**PROJET NARBONNE-CLAIRA (NACL)**

## MEMOIRE TECHNIQUE

- **Réponse technique à l'avis du CNPN du 10/06/2026**

**PROJET NARBONNE – CLAIRA (NACL)**  
**Canalisation DN 250 NARBONNE - CLAIRA et branchements associés**

Figure 106 Tronçon 1 : couloir d'étude retenu

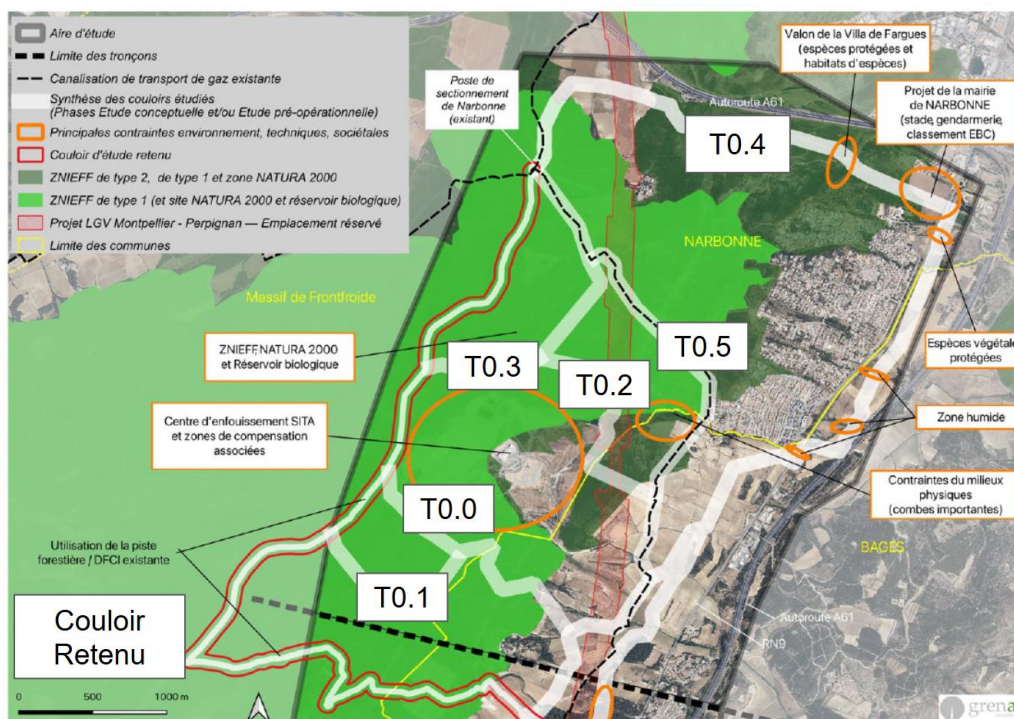
Le CNPN indique qu'en référence au tableau 20, page 142, le couloir T0.1 a été retenu alors qu'il s'agit de la variante la plus impactante.

Sur la figure 106 du dossier il y a effectivement un risque de confusion car les couloirs d'études n'ont pas été renommés et le tracé finalement retenu n'est pas clairement identifié.

Lors des études conceptuelles, sur la base d'un pré-diagnostic faune/flore, 6 variantes ont été examinées et le choix s'est porté à l'issue de cette phase sur le couloir T0.4 comme indiqué en page 144 : « *En étude conceptuelle, le couloir d'étude retenu pour le tronçon 1 a été le T0.4* ».

Ce couloir correspondait au contournement du massif de Fontfroide pour éviter les zones écologiques sensibles. Il est également mentionné en page 144 qu'en fin d'étude conceptuelle, le couloir le plus impactant est le tracé T0.1 car traversant directement des terrains de garrigues pour la descente vers la plaine.

Comme le précise l'encart p 144, le couloir T0.4 initialement retenu a fait l'objet d'une forte opposition de la mairie de Narbonne (en raison de projets d'urbanisation) et de la découverte de nouvelles contraintes écologiques identifiées lors des inventaires faune flore (et notamment une zone de compensation au titre de la biodiversité, des espèces protégées dans le Valon de la villa de Fargues).

TEREKA a donc recherché des alternatives et a identifié un nouveau couloir de moindre impact du point de vue environnemental et humain (**empruntant exclusivement une piste forestière et donc sans impact significatif**).

La figure 106 a été reprise ci-dessous et on peut constater que le couloir retenu utilise le même cheminement que le couloir T0.1 sur le début du tracé mais poursuit ensuite le cheminement le long de la piste forestière avant de redescendre sur un chemin privé vers la plaine. Le tableau 20 a également été complété avec le nouveau couloir.

Le couloir d'étude retenu s'inscrit en zone NATURA 2000 (Directive Oiseaux) mais le positionnement du tracé exclusivement dans la piste forestière permet d'éviter les impacts sur l'ensemble des milieux naturels du massif de Fontfroide. **Ce couloir, défini en phase d'ingénierie pré-opérationnelle constitue donc bien le couloir de moindre impact.** Le tracé associé à ce couloir est présenté en détail dans le chapitre 3.2.2.

Figure 113 Tronçon 6 : synthèse des couloirs étudiés et des principales contraintes identifiées

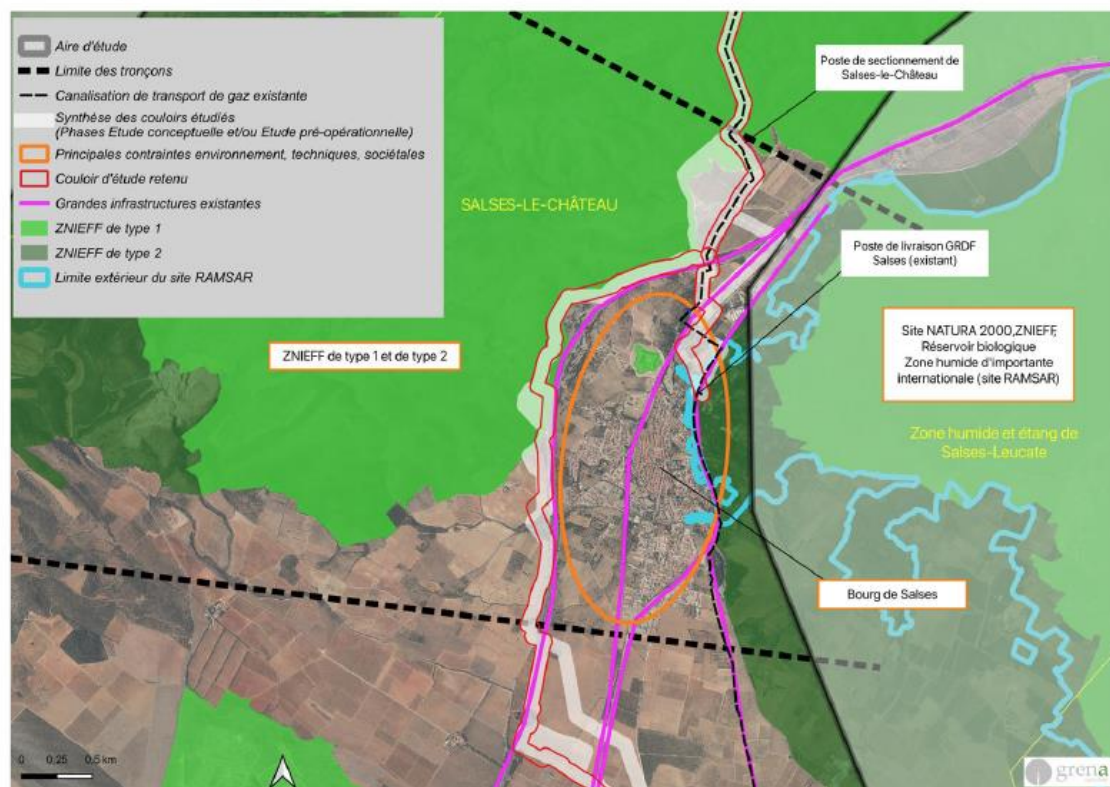
Concernant le tronçon 6, il apparaît qu'à la lecture de l'avis du CNPN, il y a une incompréhension sur la configuration des nouvelles installations sur la commune de Salses Le Château.

Comme le montre la figure 113 du dossier (p153), la commune de Salses le Château se situe dans une étroite bande de plaine située entre le massif des Corbières à l'ouest et les zones humides des étangs de Salses-Leucate à l'est, classées d'importance internationale (Site RAMSAR).

Compte tenu de l'obligation pour TEREGA de poursuivre le cheminement vers le Sud et de maintenir l'alimentation du poste de livraison GRDF existant de la commune, le passage dans la plaine de Salses est un point inévitable.

La canalisation existante, posée dans les années 70, passe par la commune de Salses-le-Château en longeant la RD900. Aujourd'hui, les contraintes environnantes ne permettent plus de poser une nouvelle canalisation DN250 dans cette zone et les contraintes sont multiples du côté Est de l'A9 :

Compte tenu des enjeux environnementaux très forts à l'Ouest, comme à l'Est, le couloir d'étude du DN250, tel que défini en phase conceptuelle, **a été contraint de contourner le bourg de Salses, en suivant autant que possible l'infrastructure autoroutière existante.**

Figure 195 : Bilan des incidences résiduelles sur la biodiversité (à la fin du chantier)

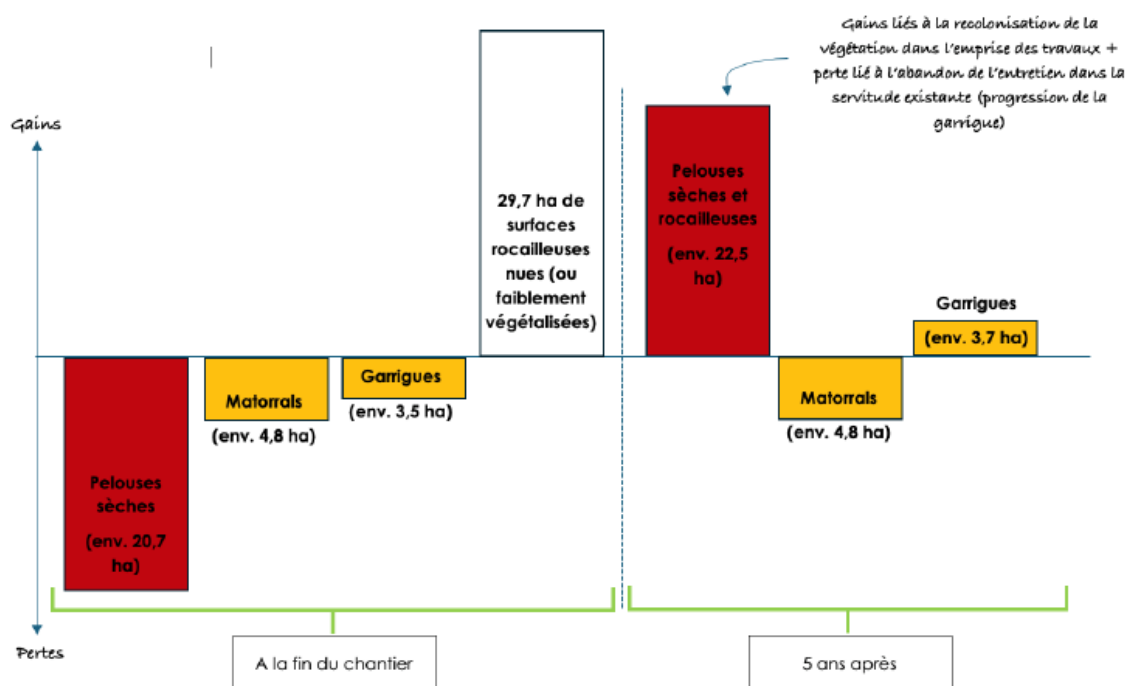
Le CNPN remet en question la méthodologie de quantification des impacts résiduels en indiquant l'absence de données précises, l'absence d'observation directe de certaines espèces, la qualification de l'enjeu par espèce et la déconnexion aux réalités écologiques de terrain (page 7).

Le chapitre 7 du dossier DEP précise les choix méthodologiques et le dimensionnement. La figure 195 présente les surfaces perdues par type de milieux à la fin du chantier et le bilan après 5 ans (cf ci-dessous).

Les figures suivantes présentent la synthèse des incidences résiduelles du projet sur les habitats naturels (correspondant à des habitats d'espèces) :

Un retour à l'équilibre est attendu pour les habitats naturels dans un délai de 5 ans après la fin du chantier (et considérant l'arrêt de l'entretien sur la servitude de la canalisation existante).
